Wettbewerb für ein Mädchenschulhaus in Genf.

Rapport du Jury.

Le Jury chargé de l'examen des projets présentés au Concours au deuxième degré pour l'élaboration des plans d'une Ecole secondaire et supérieure des Jeunes Filles, aux Petits-Délices, s'est réuni les 8 et 9 septembre 1909, dans la grande salle de la Mairie de Plainpalais (Annexe).

I. Preis. — Motto: «Lulu». — Verfasser: Architekten Peloux et de Rham in Genf.

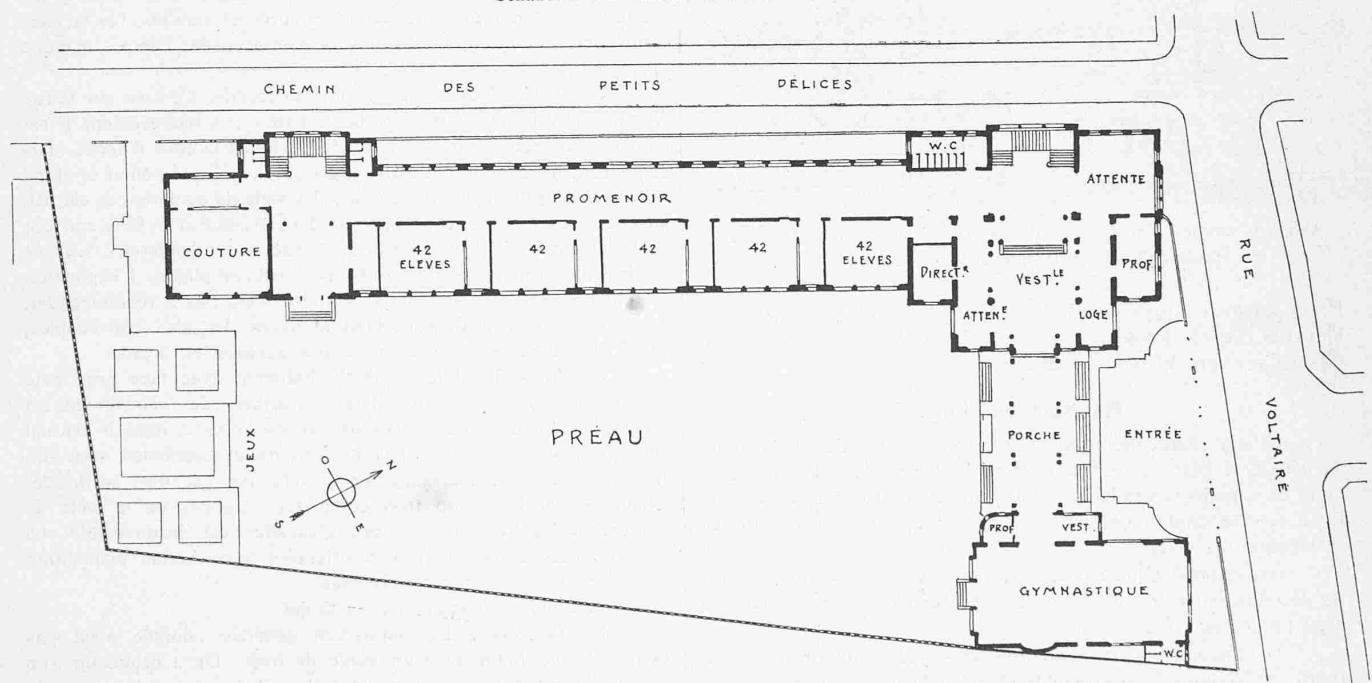
60 «Lulu». Plan bien disposé sur le terrain, largement conçu et bien étudié. Bonne entrée par un porche sur la rue Voltaire, et en retrait de celle-ci. Il serait désirable que ce porche fut vitré. Le vestibule et les promenoirs sont spacieux et bien éclairés. Les escaliers bien placés. Belle salle de Conférences avec accès

aires non demandés au programme. Le garage de bicyclettes demande plus de surface. Les W.C. sont un peu excentriques. Le motif principal est bien en vue du côté de la rue Voltaire, avec Aulaaccusée. Les façades sur préau et rue secondaire sont simples mais bien

sans marches intermédiaires. Bonne disposition de la Salle de gymnastique. Classes bien orientées au S.E. avec vestiaires directement éclairés. Les amphithéâtres de physique et de Sciences naturelles sont trop petits, mais ils peuvent être agrandis en supprimant les vesti-

aires appropriées à leur but. Le porche d'entrée de la rampe des bicyclettes a été omis sur le plan. Projet bien rendu et jolie perspective.

II. Preis. — Motto: «Germaine». — Verfasser: Architekt M. Camoletti in Genf.

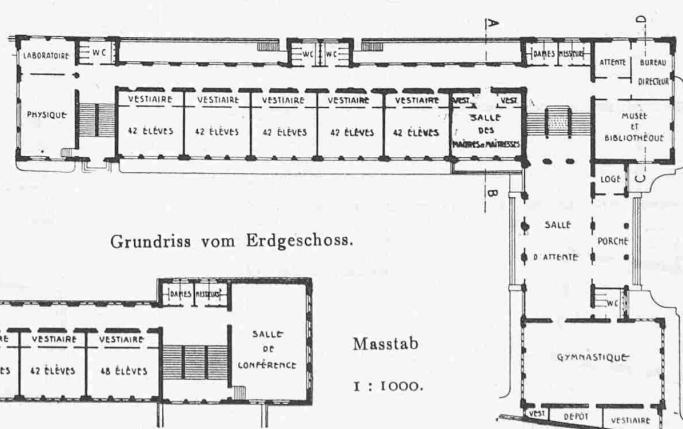
70 «Germaine». Plan bien disposé sur le terrain et bien étudié. Accès sur rue Voltaire par un porche en retrait de la route,

donnant accès sur un promenoir spacieux, mais qui ne peut pas être considéré comme une salle d'attente des élèves. Les dégagements des étages sont trop étroits pour servir de promenoirs.

enlève la surface nécessaire pour l'exposition des cartes et tableaux; d'autre part les vestiaires ne sont pas directement ventilés. Les W. C. sont répartis en plusieurs groupes.

L'escalier principal encombre trop les dégagements du rez-de-chaussée. Il aurait été préférable de trouver les escaliers sur la face N.-O. Bonne situation des salles de Conférences et de Gymnastique. Les salles d'études sont exposées au S.-E. bonne orientation. Mais la disposition des vestiaires qui supprime la paroi latérale de la classe

Les façades sont simples et de bon goût; le motif principal bien placé du côté de la rue Voltaire.

Wettbewerb für ein Mädchenschulhaus in Genf.
 III. Preis. — Motto: «Chantecler». — Verfasser: Architekt H. Baudin in Genf.

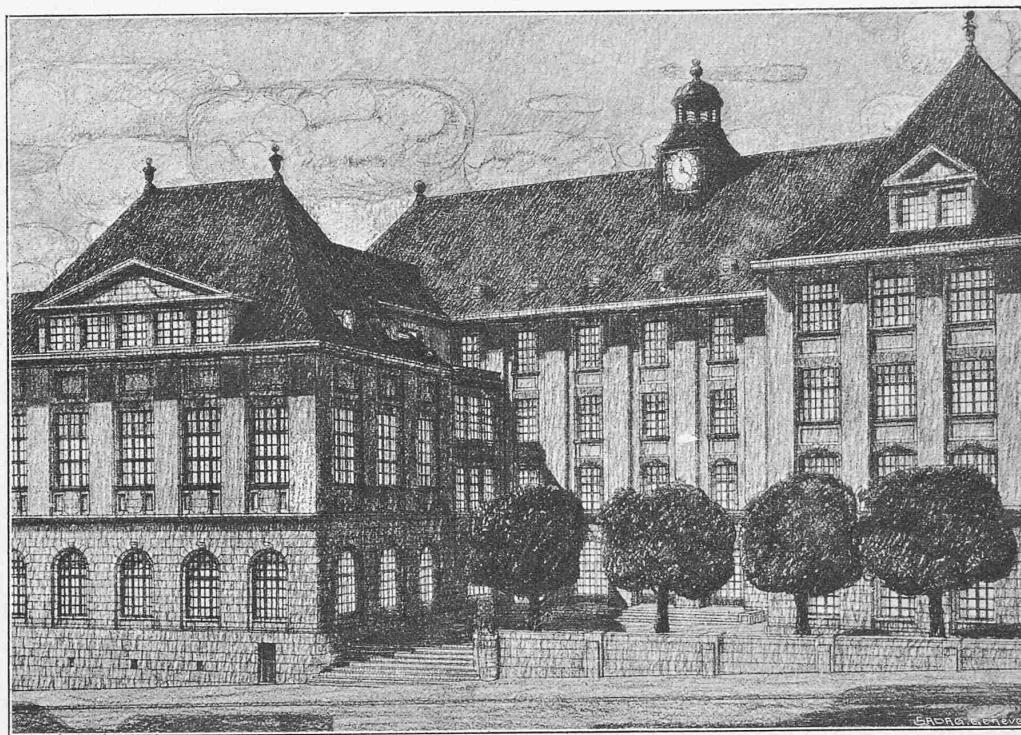
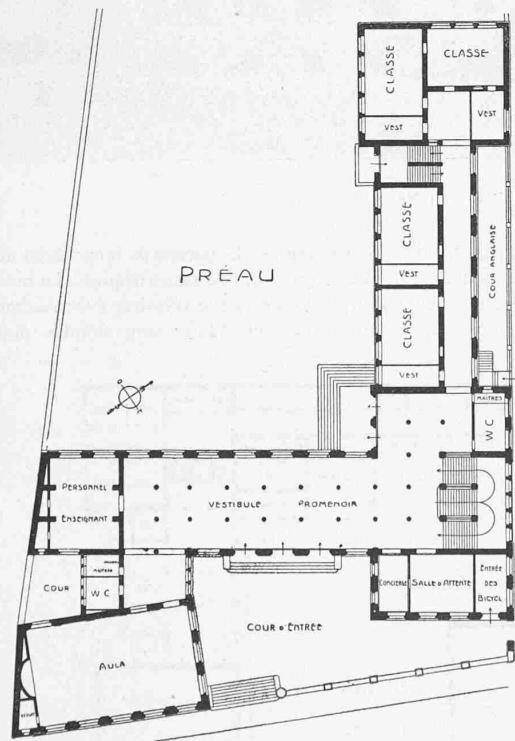
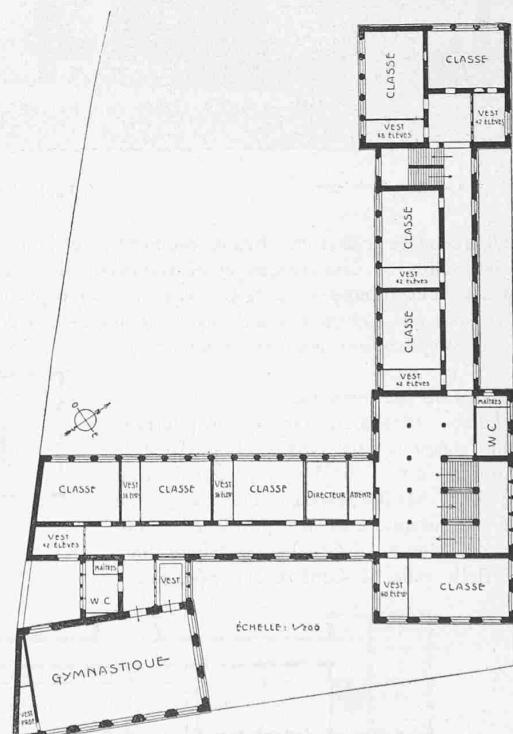
1^o «Chantecler.» Projet intéressant; bien disposé sur le terrain. Entrée bien placée en retrait de la rue Voltaire sur une cour un peu trop resserrée. Très beau vestibule promenoir au Rez-de-Chaussée, mais trop encombré de points d'appui. Les dégagements des salles d'étude paraissent un peu étroits; cet inconvénient est compensé par les promenoirs situés à l'arrivée de l'escalier principal. Il aurait été préférable de placer l'escalier secondaire du côté N.-O. Les salles de Conférences et de Gymnastique sur rue Voltaire sont bien à leur place, la disposition indiquée dans la variante est la meilleure. La majorité des salles d'étude sont orientées au S.-O. Salle de dessin au Nord. Bonne disposition des vestiaires placés en arrière des classes avec éclairage direct. W.C. bien répartis en deux groupes. Façades simples et bien étudiées, mais dont l'architecture ne paraît pas appropriée à notre Ville. L'annexe de la Salle de gymnastique masque trop le bâtiment principal.
